|  ALCALDÍA MAYOR DE BOGOTÁ D.C. AMBIENTE Instituto Especial de Gestión de Riesgos y Cambio Climático | CONCEPTO TÉCNICO SOBRE NECESIDAD DE ESTUDIOS DETALLADOS DE AMENAZA Y RIESGO POR FENOMENOS DE REMOCIÓN EN MASA DENTRO DEL TRÁMITE DE LICENCIA URBANÍSTICA | Código: | GPR-FT-10 |

| 1.1 CONCEPTO TÉCNICO No. CT: | CT-7756 |

| 2.2 PROYECTO: | Multifamiliar |
| 2.6 DIRECCIÓN: | Carrera 2 Este No. 109 - 65 |

Figura 1. Localización del proyecto ubicado en el predio de la Carrera 2 Este No. 109 - 65 Este en el Plano Normativo de Amenaza por Remoción en Masa del POT (Decreto 190 de 2004), el cual se encuentra en Amenaza Media/Alta.

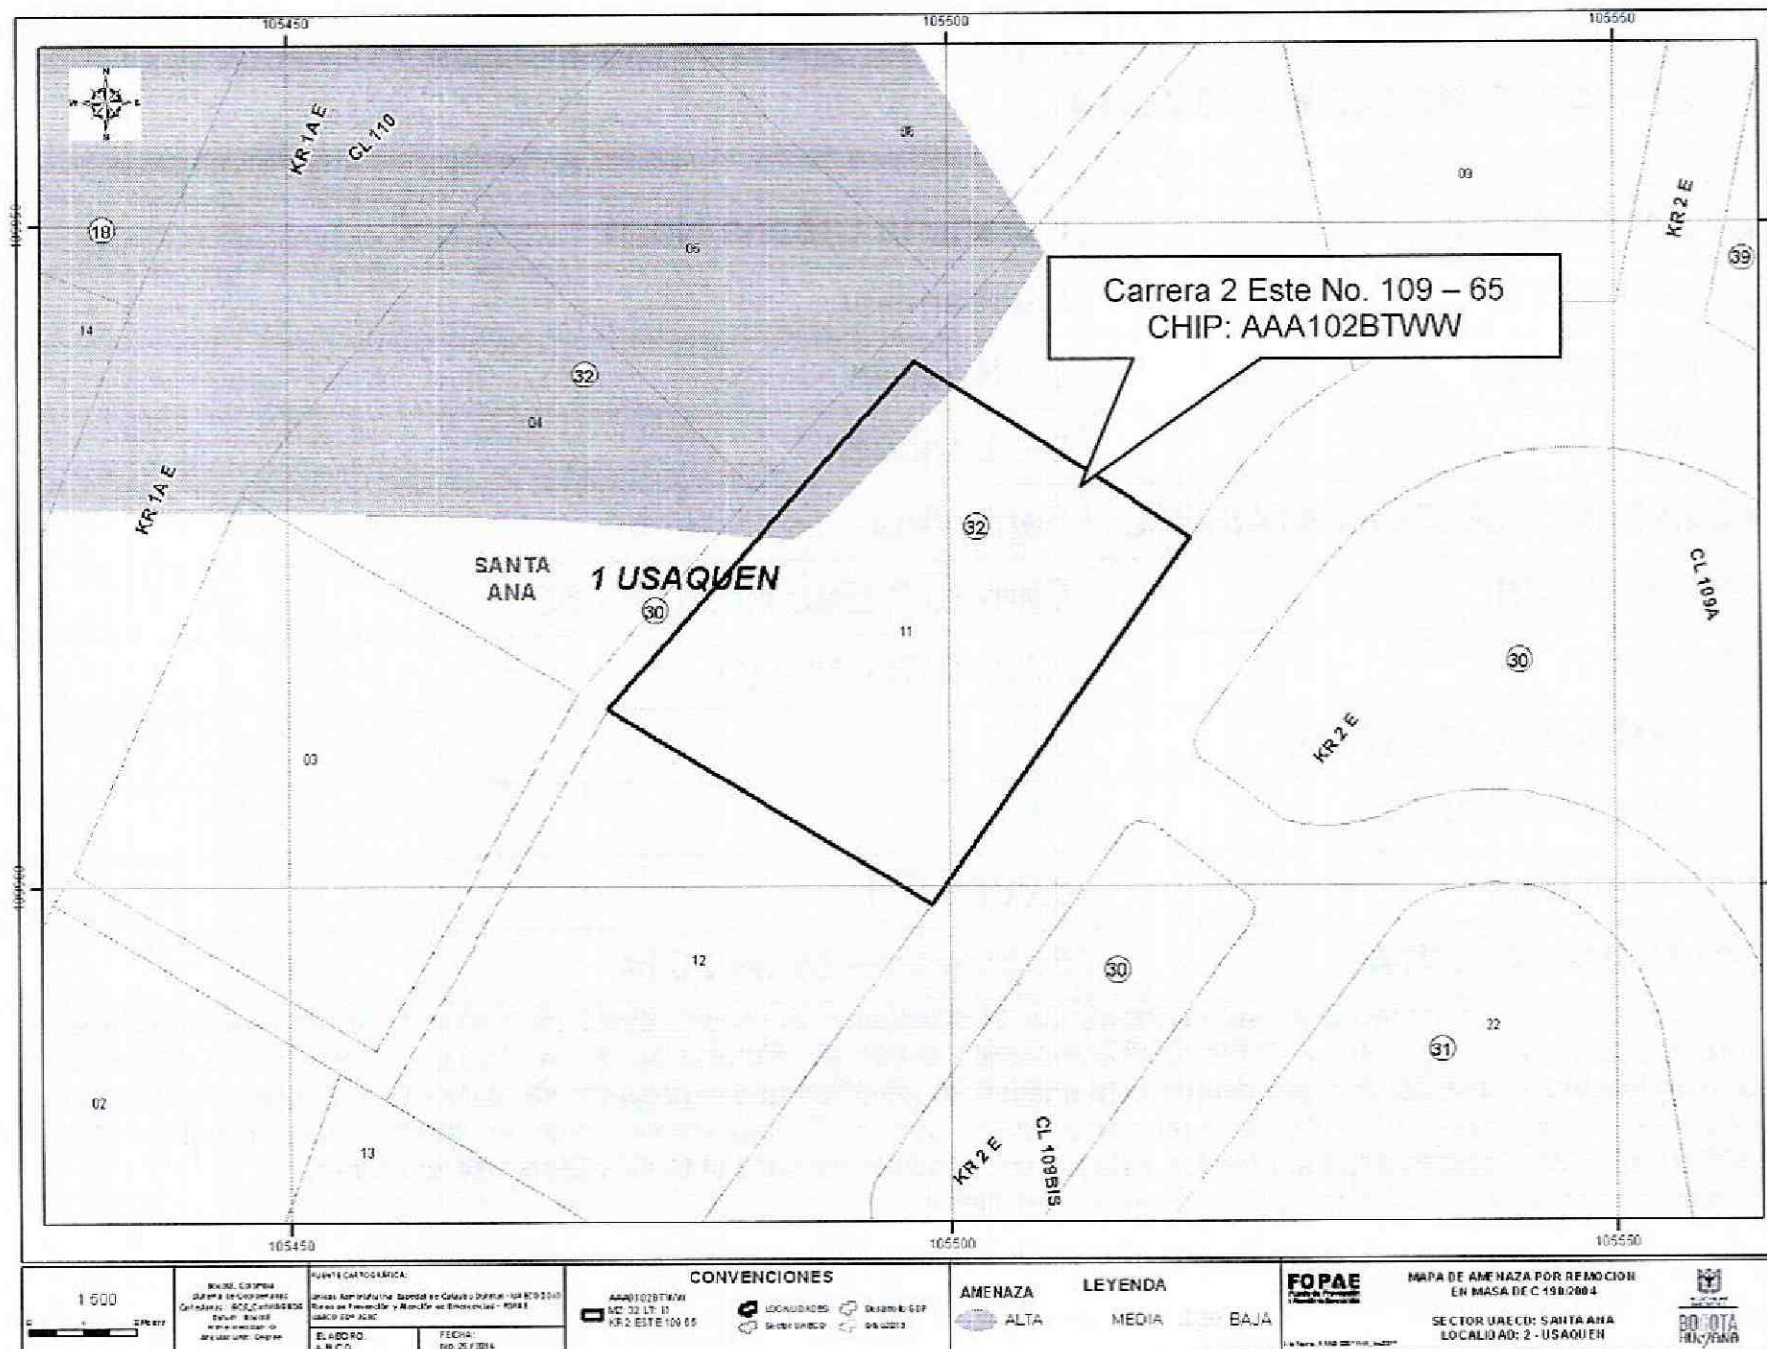
Conforme con el plano normativo de “Amenaza por Remoción en Masa” del Plan de Ordenamiento Territorial de Bogotá – POT, el sector donde se localiza el proyecto ubicado en la Carrera 2 Este No. 109 - 65 de la Localidad de Usaquén, se encuentra en una zona de AMENAZA MEDIA/ALTA por procesos de remoción en masa (Figura 1).

Fotografía No. 1. Vista del sector donde se localiza el proyecto de la Carrera 2 Este No. 109 - 65, donde se evidencia un sector consolidado cuyo uso es principalmente residencial.

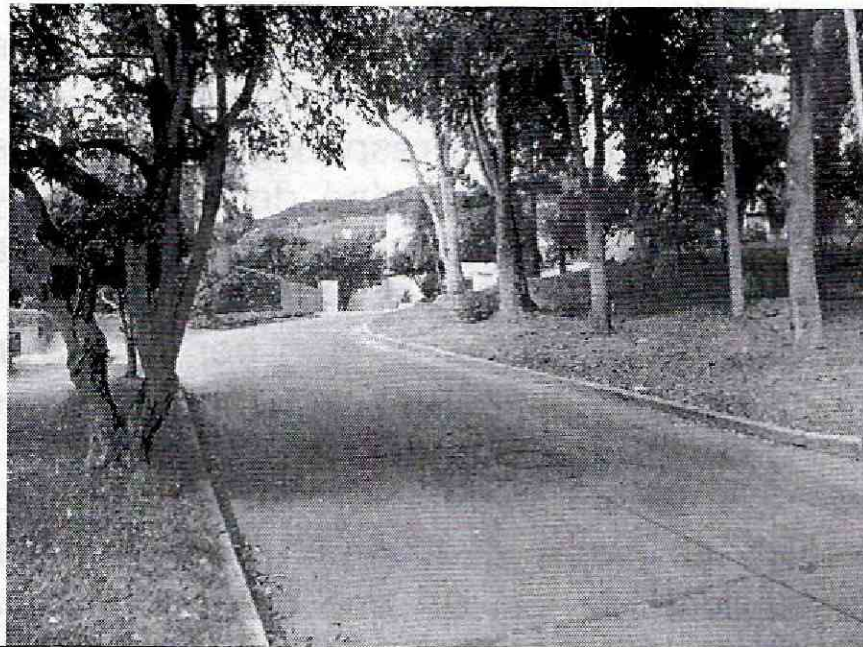
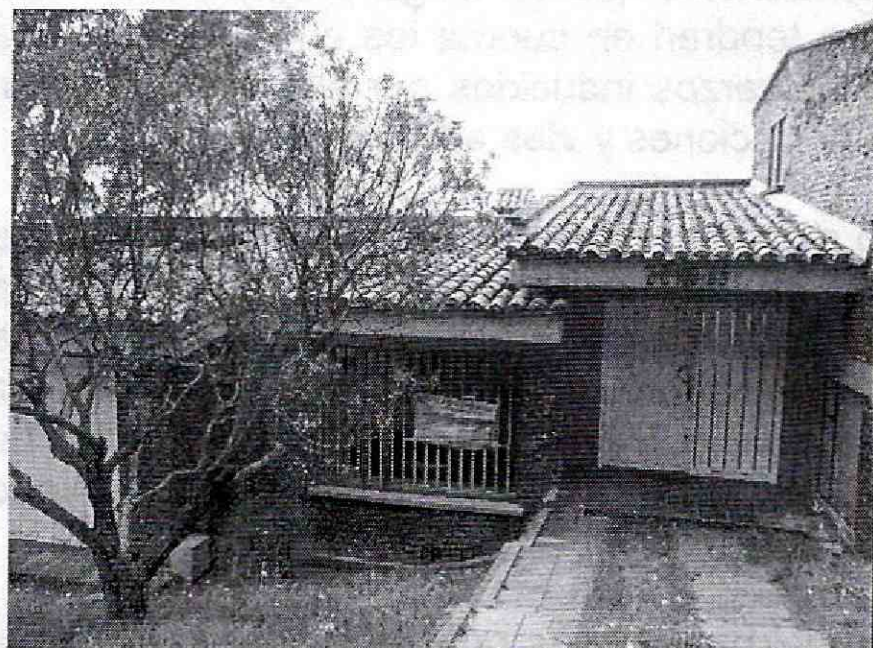
La zona de interés cuenta con un uso de suelo urbano, que corresponde a un sector consolidado con densidad de construcción alta principalmente residencial, en un terreno con pendiente de alta, contando con vías principales y secundarias pavimentadas. En el sector se encuentran edificaciones hasta de tres (3) niveles de altura, las cuales cuentan con sistemas estructurales de aporcado y muros estructurales. En el momento de la verificación técnica adelantada, las edificaciones de la zona no evidenciaban daños o patologías que permitan identificar o definir la presencia de procesos de remoción en masa activos en el área del proyecto (Fotografía 1 y 2).
